Place au Vélo Nantes - Commission Aménagement

Analyse du Carrefour Cours des 50 Otages - Commerce

24 Décembre 2021

RÉSULTATS DE L'ENQUÊTE CARREFOUR COMMERCE - COURS DES 50 OTAGES

Photo : Vue depuis le Cours O. de Clisson vers 50 Otage - décembre 2021 (PAV)

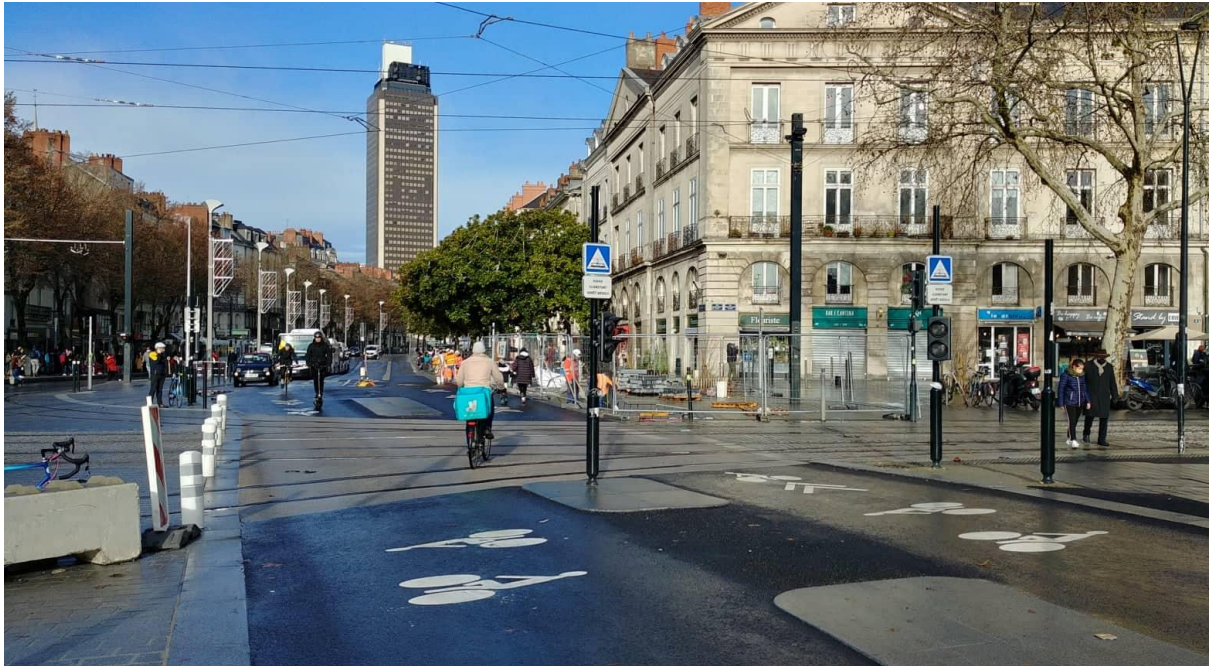
Les travaux sur le Carrefour du Cours des 50 Otage et de la Place du Commerce livrés à l'été 2021 sont sujets à plainte de la part de nombreux cyclistes. Ils témoignent d'une dégradation de la qualité de circulation sur l'axe Nord/Sud. Actuellement, c'est plus de 5500 cyclistes par jour qui empruntent cet axe dans les deux sens durant la semaine³.

Comme on peut le voir dans le schéma précédent réalisé par l'équipe de maîtrise d'œuvre du projet, le flux cycliste de l'axe Nord/Sud n'est pas représenté, il s'arrête au croisement avec le Cours Franklin Roosevelt. *Peut-être une piste pour expliquer les défauts du nouvel aménagement livré à l'été 2021 et la baisse de qualité de circulation des cyclistes ?*

Proposition A

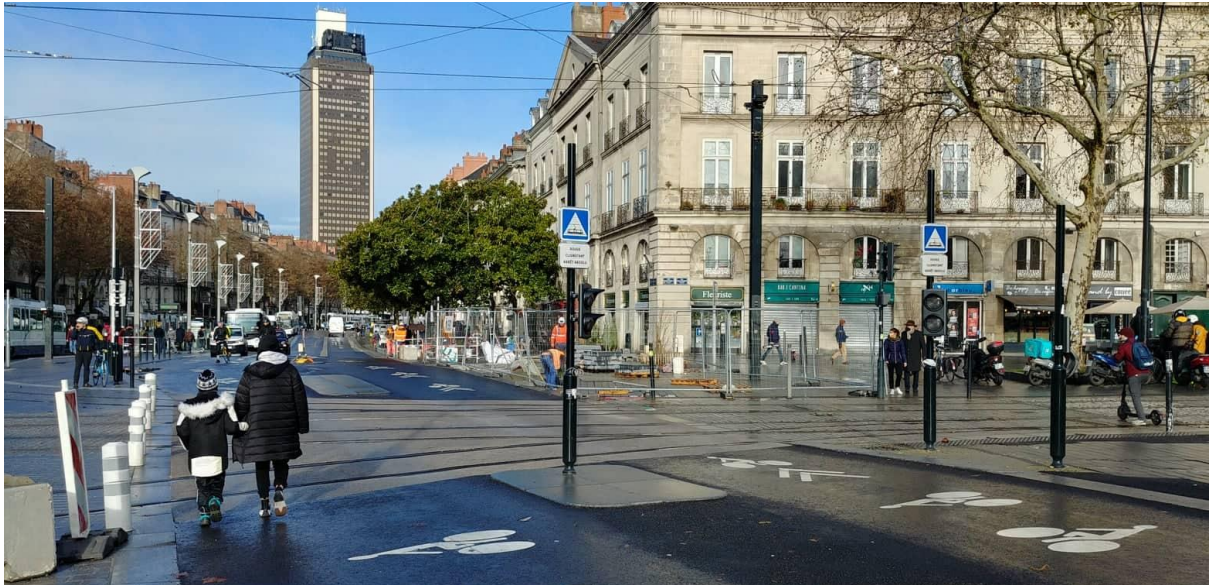
Dans le sens Nord Sud, la bidirectionnelle cycliste de 50 Otages est réinsérée dans le flux motorisé au carrefour Commerce, avec un risque d'accident au niveau du pincement créé par la dalle de granit au sol : sur ce passage, les cyclistes arrivent dans l'angle mort des véhicules de grand gabarit.

Le feu clignotant orange permet le passage prioritaire des cyclistes durant 4,75 secondes toutes les minutes, ce qui diminue partiellement les risques mais ne suffit pas lorsqu'il y a de nombreux cyclistes, lorsque le sas n'est pas respecté, lorsque le feu n'est pas respecté, lorsque le feu est au vert.

Dans le sens Nord-Sud le tourne à droite ou le tourne à gauche en venant du c. des 50 otages et pour aller sur le c. F.Roosevelt n'est pas prévu : les cyclistes improvisent en utilisant les passages piétons.

a) Prioritairement, demande de révision générale de l'aménagement pour maintenir la séparation des modes qui sied à l'axe magistral Nord-Sud, en complément, demande de mettre en application réellement la ZTL, c'est-à-dire interdire tous les véhicules parasites qui semblent encore nombreux..

b) Dans l'attente, demande d'un renforcement du marquage au sol du sas par d'autres pictos vélo (*Sas agrandis depuis*), demande d'implantation d'un miroir pour palier l'angle mort des conducteur.trice.s de bus et car, demande qu'une information soit faite au sein des la SEMITAN et d'ALEOP pour être vigilant à respecter le sas et à laisser s'insérer les cyclistes, étudier la faisabilité d'un cadencage du feu laissant plus de temps aux nombreux.ses cyclistes de passer.

c) Demande pour la prise en compte du tourne à droite et du tourne à gauche dans la

signalisation et les itinéraires cyclables dans le croisement de Commerce.
